Sinadoc 40213/2022 SAC

OGGETTO: Procedimento autorizzatorio unico di VIA relativo al progetto denominato: *“Realizzazione di una discarica per rifiuti speciali non pericolosi denominata G3 della volumetria di 6.000.000 mc e relative opere connesse”* proposto da Sogliano Ambiente S.p.A., localizzato a Ginestreto, via Ginestreto-Morsano 14, nel Comune di Sogliano al Rubicone (FC). - Fasc. Reg. n. 1317/31/2022.

Contributo tecnico per richiesta integrazione

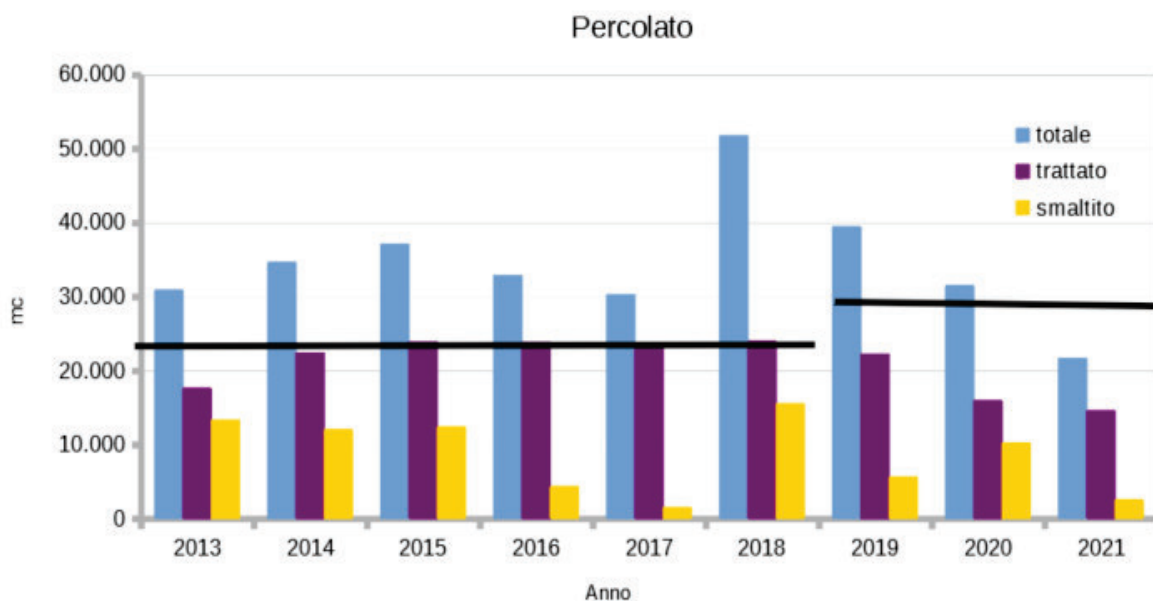
Inoltre considerato che questo Servizio Territoriale ritiene che il canale di fondo ed in modo particolare i camini di presa, possano costituire un elemento di indebolimento del fondo della discarica, per l'attività ricorrente di interruzione-ripristino delle barriere impermeabili (naturale ed artificiale) presenti sul fondo della discarica in corrispondenza dei punti di scolo delle acque meteoriche dalla superficie impermeabilizzata al canale di fondo e, che le perdite di percolato rilevate nel canale di fondo verificate in due delle discariche costruite con lo stesso sistema (G2-Busca) possano essere ricondotte anche a questi elementi di indebolimento, si chiede al Gestore di:

- D. individuare un progetto alternativo alla realizzazione dei camini in collegamento col canale di fondo per l'allontanamento delle acque meteoriche ricadenti nell'invaso impermeabilizzato prima della coltivazione. In particolare il Gestore dovrà relazionare sulla possibilità di prevedere la realizzazione della discarica in lotti, con una modalità di gestione delle acque meteoriche che non preveda la realizzazione di camini di collegamento con il canale di fondo successivamente alla realizzazione dell'impermeabilizzazione della discarica;

- E. descrivere, comunque, la procedura di collaudo e certificazione delle saldature (già descritta nell'elaborato Relazione Tecnica allegato 1 alla domanda di autorizzazione paragrafo B.1.2 pag. 32), anche in sede di chiusura dei punti aperti in corrispondenza dei camini di collegamento con il canale di fondo in quanto al punto B.8.4 è descritto in modo troppo generico;

- F. descrivere le modalità di ispezione del canale di fondo (esempio robot o altro).
